From: sun wo wong [REDACTED]
Sent: 2026年08月03日星期一 15:03
To: tpbpd/PLAND; Jessie Sin Yee LAU/PLAND; Chloe Kit Ying LEUNG/PLAND
Subject: Fwd: A/YL-MP/412
Attachments: 回應TD29-05-2026的擬問1.pdf; 回應部門提問03-08-2026-4.pdf

回應部門的擬問

布局圖

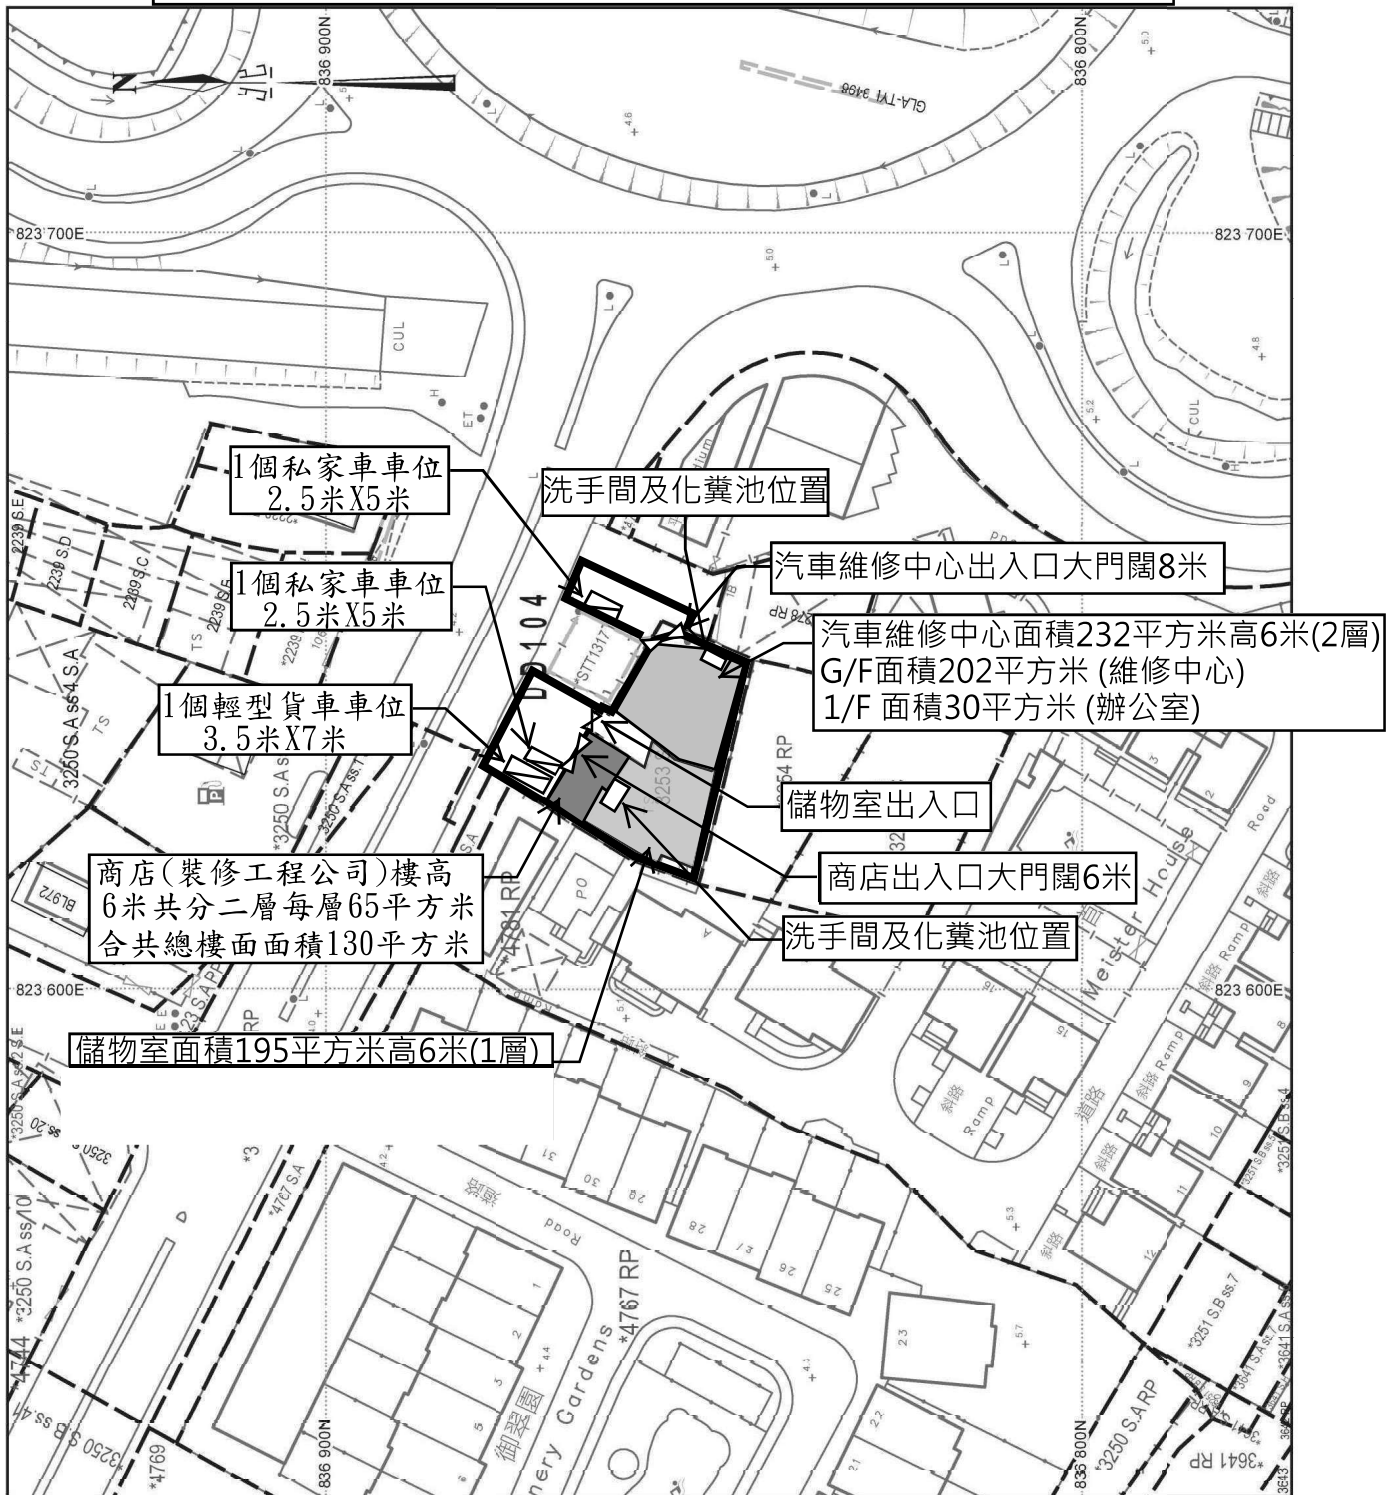
2. Please identify the vehicular ingress and egress point on plan for our comment. In general, only a single vehicular access point would be allowed unless justification are provided and accepted by TD.

回：我等會提供一份行車模擬圖給貴署參考。申請場地現為兩個分便個體使用，因此須要使用不同的出入口。

行車模擬圖

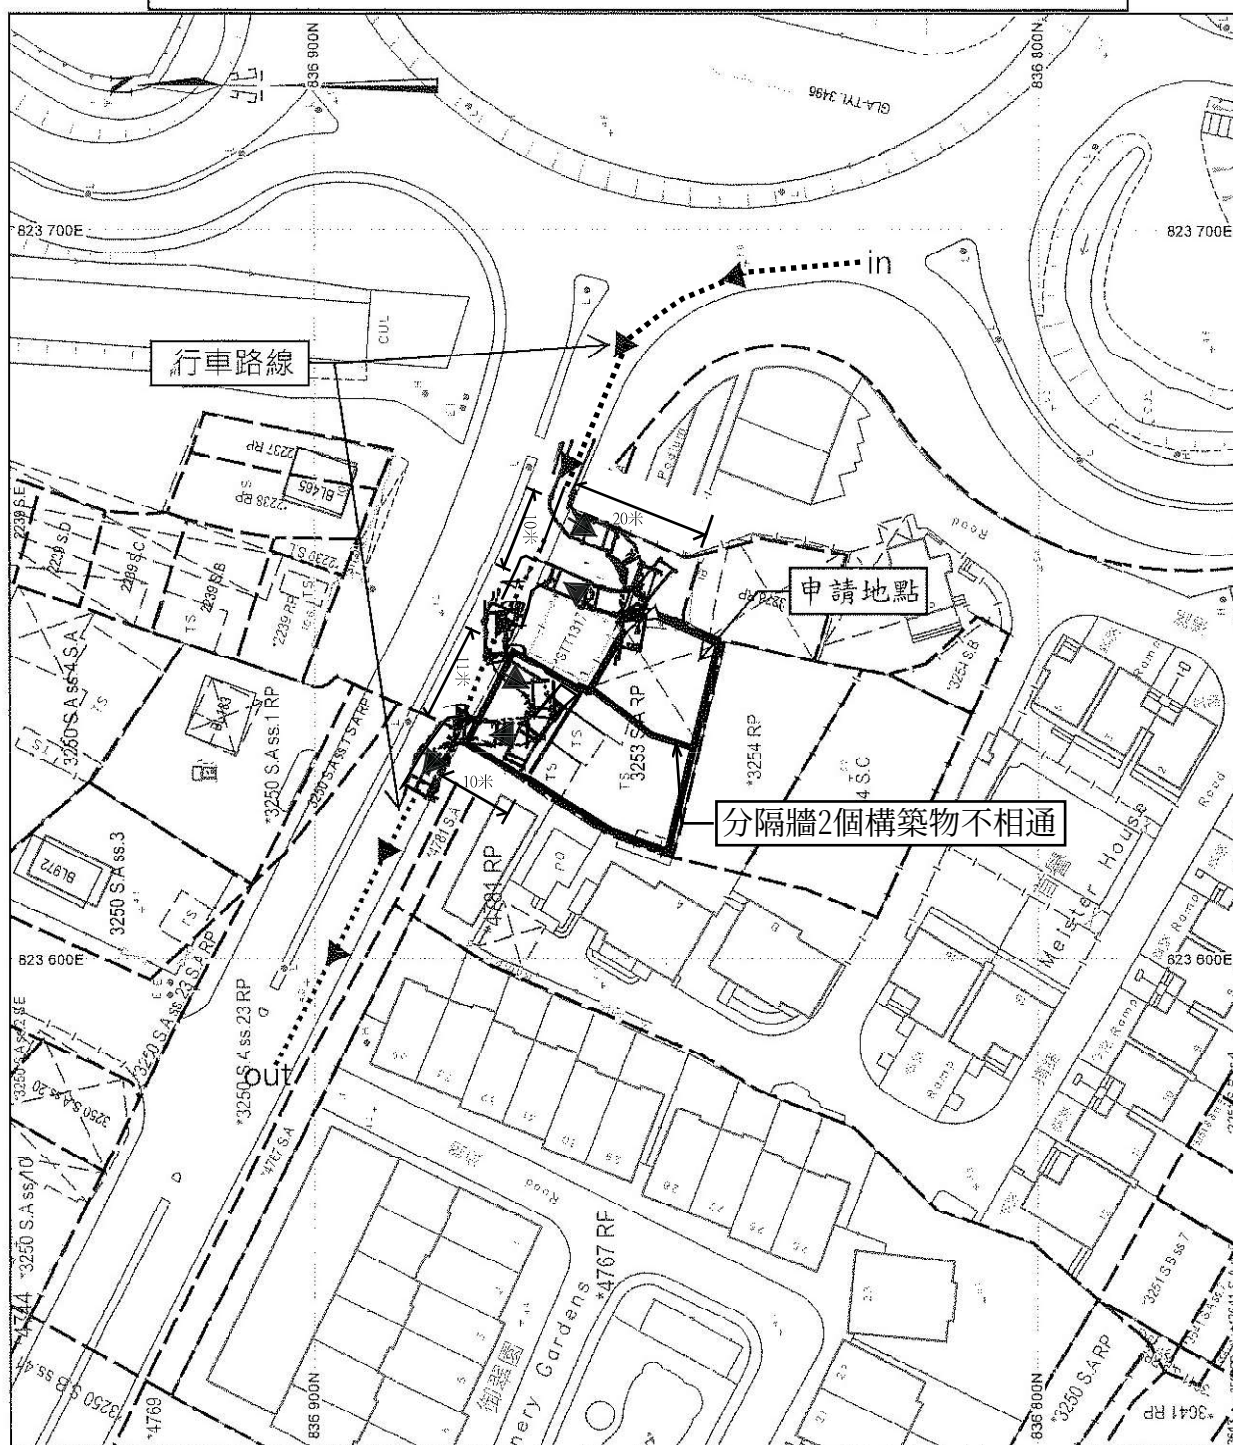
6. Please demonstrate the smooth manoeuvring of vehicles to/from public road to the subject site by providing swept path analysis.

我等會提供一份行車模擬圖給貴署參考。
